**Oggetto: AGGIORNAMENTO DELLA CLASSIFICAZIONE ACUSTICA DEL COMUNE DI
VILLASANTA – ESPRESSIONE PARERE DI COMPETENZA**

RELAZIONE ISTRUTTORIA per l'espressione del parere di compatibilità del piano di classificazione acustica ai sensi della L.R. 13/2001.

Strumento Urbanistico: Aggiornamento del Piano di Classificazione Acustica

Adozione: deliberazione di C. C.n. 42 del 22 novembre 2016

Estratto n.1 – TAV.3

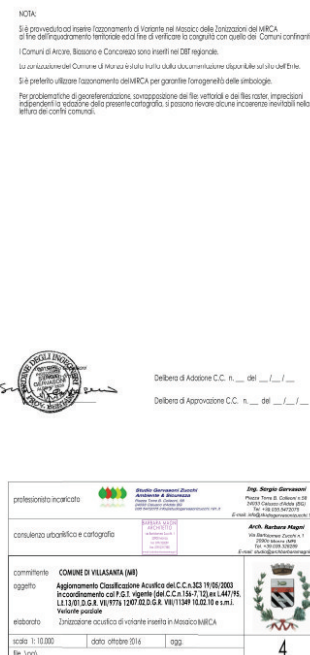
1. dall'analisi della "TAV. 3 zonizzazione acustica di variante" dell'aggiornamento del PCA del Comune di Villasanta, allegata alla deliberazione di adozione di cui sopra, si evidenzia l'estensione della fascia acustica di pertinenza stradale della S.P.60 in corrispondenza dell'innesto con via Monte Rosa nel territorio di Concorezzo: la fascia è stata inserita sul territorio di competenza del Comune di Concorezzo, come meglio evidenziato nell'estratto n.1 sotto riportato. Si propone l'eliminazione della stessa in quanto sarà onere del Comune di
-

Concorezzo provvedere all'aggiornamento della propria fascia di pertinenza acustica in base ai nuovi strumenti messi a disposizione dall'amministrazione provinciale in sede di aggiornamento del proprio PCA;
